RESOLUCIÓN N°

POR MEDIO DE LA CUAL SE OTORGA UN PERMISO DE VERTIMIENTOS Y SE ADOPTAN OTRAS DETERMINACIONES

Descripción del proyecto: El proyecto corresponde a una parcelación denominada “La Reserva”, ubicada en la zona rural del municipio de Marinilla a 7 kilómetros de la vía Marinilla - El Peñol entrando por el Chocho en las veredas La Peña y El Rosario, conformada por 5 lotes.

FMI 018-181575

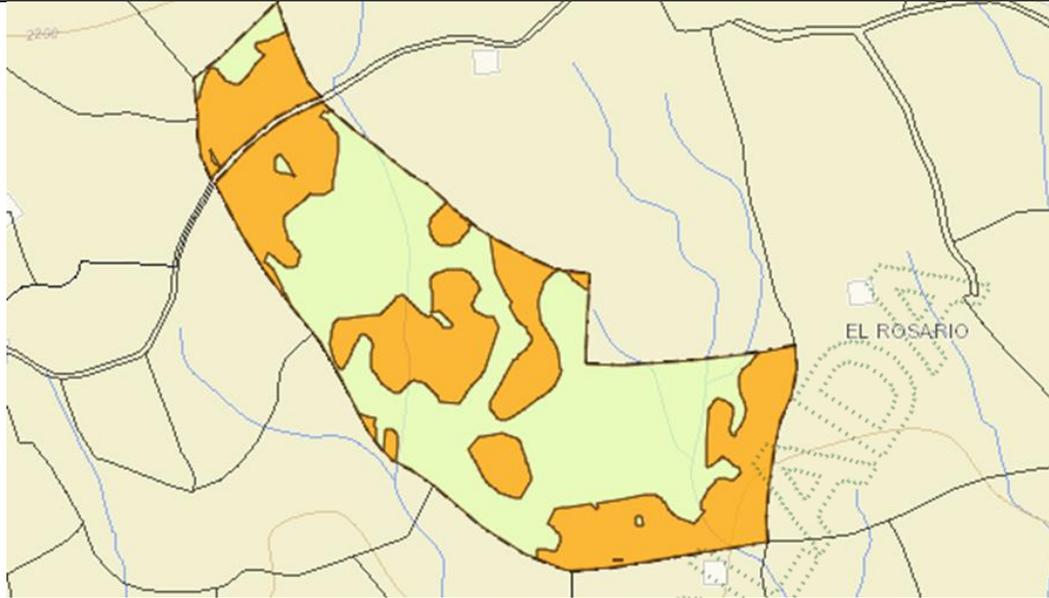
- POMCA: Una vez consultado en el Sistema de Información Ambiental Regional SIAR de Cornare, el proyecto se encuentra ubicado en el POMCA del Río Negro, el cual fue aprobado mediante la Resolución No.112-7296 del 21 de diciembre de 2017.

| Capa | Area | % |
|---|---------|-------|
|  Áreas Agrosilvopastoriles - POMCA | 2,75 ha | 45,13 |
|  Áreas de restauración ecológica - POMCA | 3,35 ha | 54,87 |

b) Descripción del sistema de infiltración propuesto:

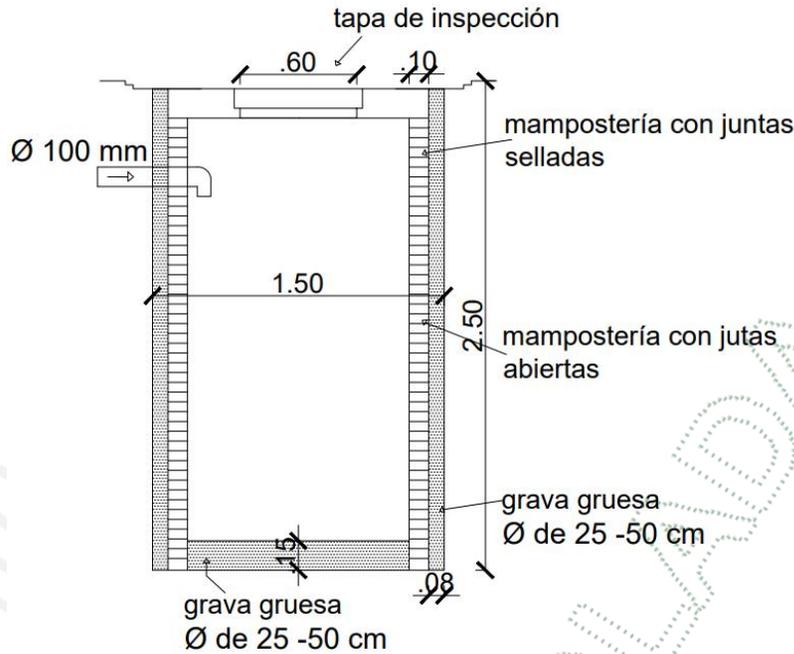
Se propone para cada predio un pozo de infiltración prototipo, con altura de 2.5 m, ancho de 1.5 m.
